高浜発電所3,4号炉（) 使用済燃料ピットにおけるMOX新燃料 保管場所の対応について

関西電力

2023/6/14

図1 MOX新燃料保管エリア (高浜3号機の例)

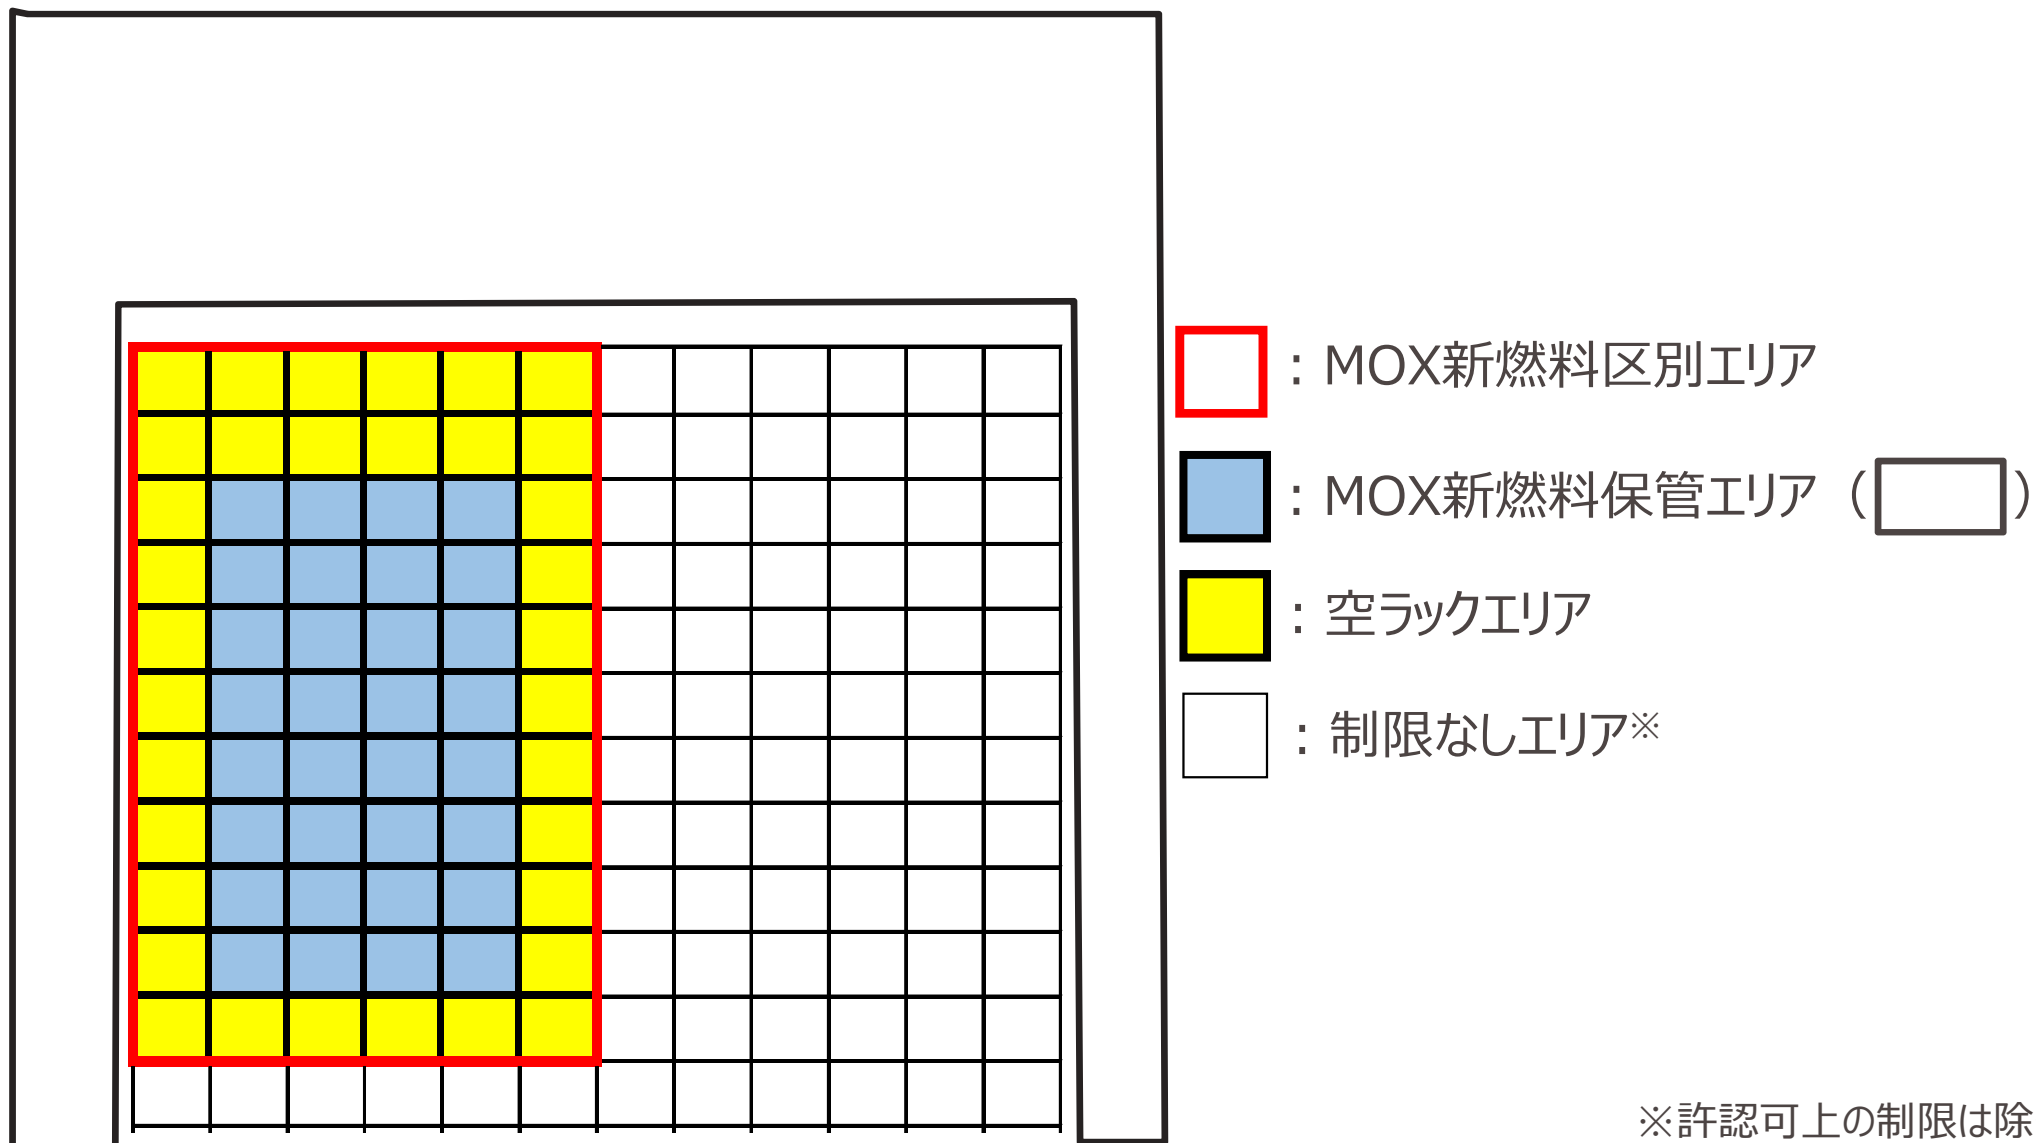
現在、高浜3,4号炉使用済燃料ピット（以下SFPとする）には、ウラン燃料とMOX新燃料を区別するため、ウラン燃料を配置しないエリア（MOX新燃料区別エリア）を設けているが、定期検査時の燃料取替に必要なSFPの空ラックを確保するため、当該エリアを使用したいと考えている。⇒ 2

現在のMOX新燃料を区別するためのエリアは下図の赤枠で示す箇所である。青色部分がMOX新燃料を保管するエリア、黄色部分が空ラックとするエリアを示している。

図2 ケース1における運用

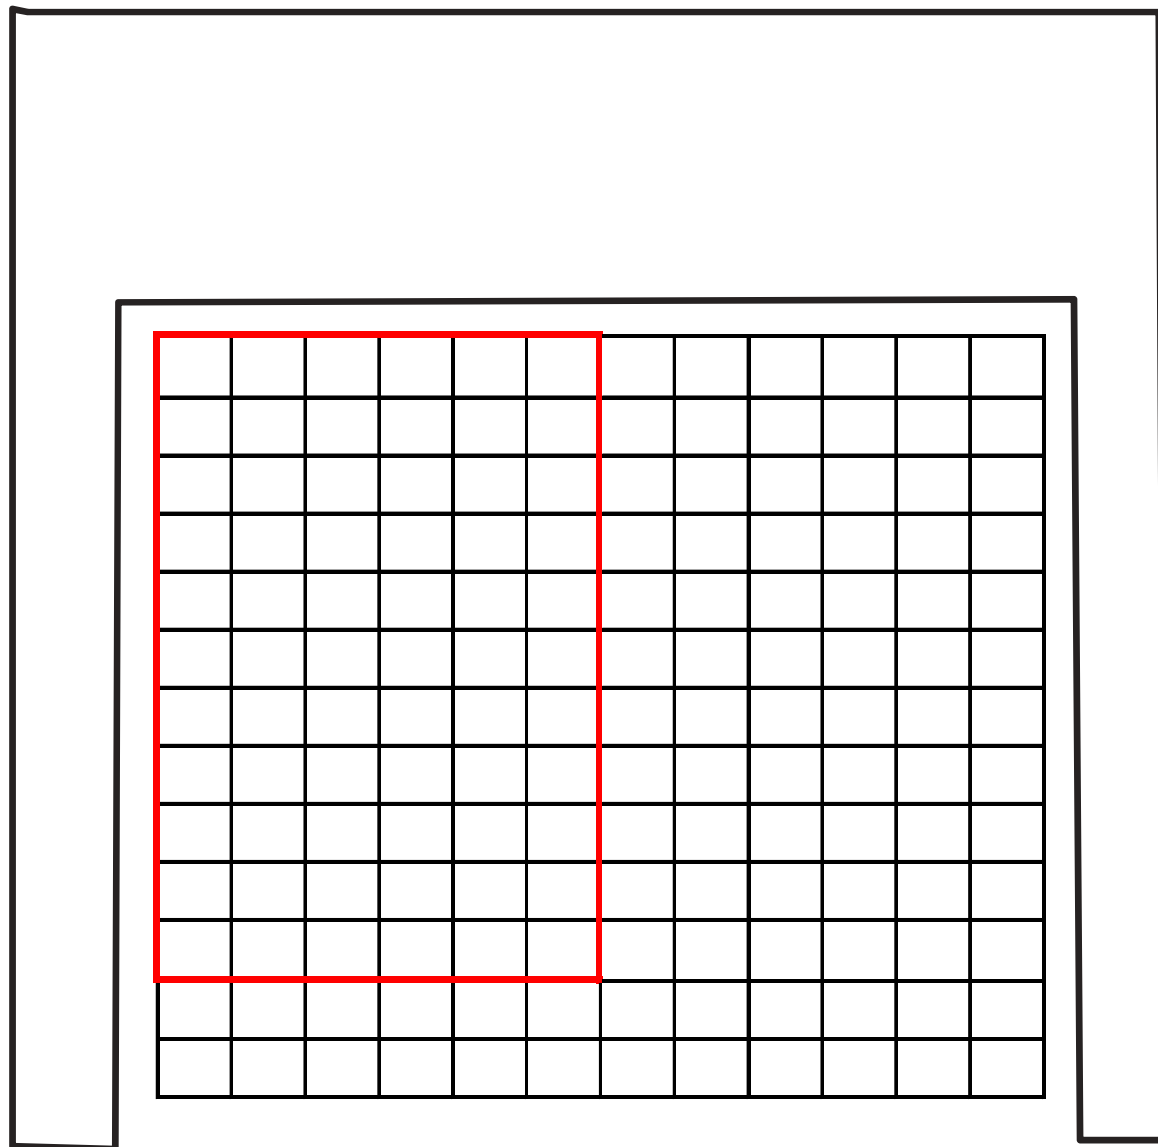
当該エリアにMOX新燃料が保管されていない場合は、ウラン新燃料およびウラン照射済み燃料を保管することにしたいと考えている。⇒ 3

MOX新燃料が保管されていない場合は、MOX新燃料区別エリアにウラン新燃料およびウラン照射済み燃料を保管する。

図3 ケース2における運用

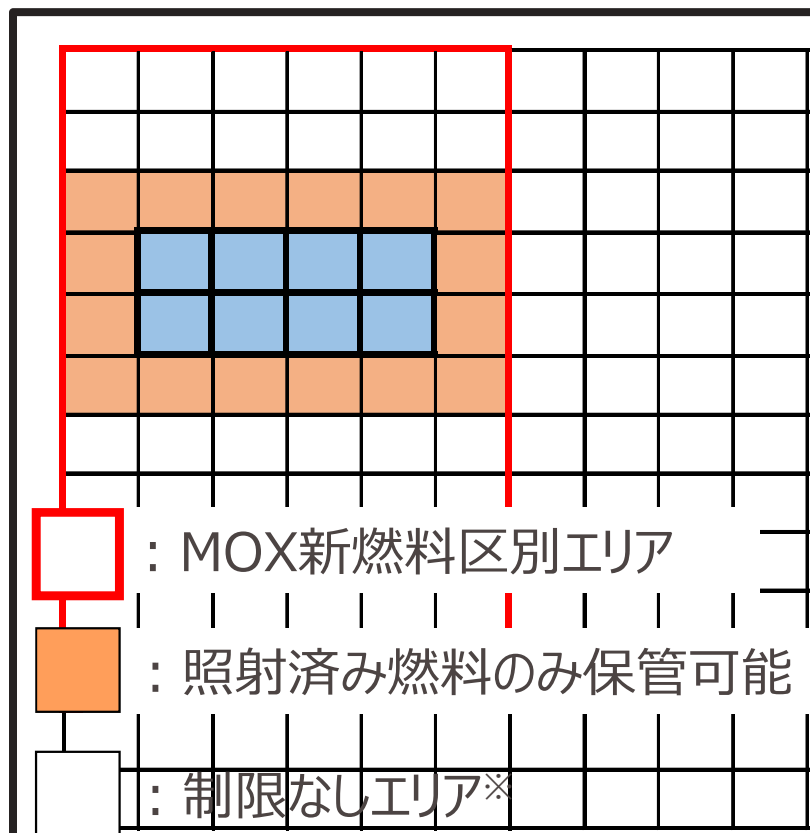
当該エリアにMOX新燃料が保管されている場合は、MOX新燃料とウラン燃料を区別するために、MOX新燃料とウラン新燃料は隣接させない運用とする。⇒ 4

MOX新燃料が保管されている場合は、ウラン新燃料をMOX新燃料に隣接させない運用とする。現在、MOX新燃料保管中の高浜3号機を例に挙げると、下図のようになる。隣接させた場合でも照射済み燃料とMOX新燃料は、色合いからリモートモニタリングにおいても区別でき、Pre-PIV時に行われるFMATによるMOX新燃料の検認も問題なく可能である。
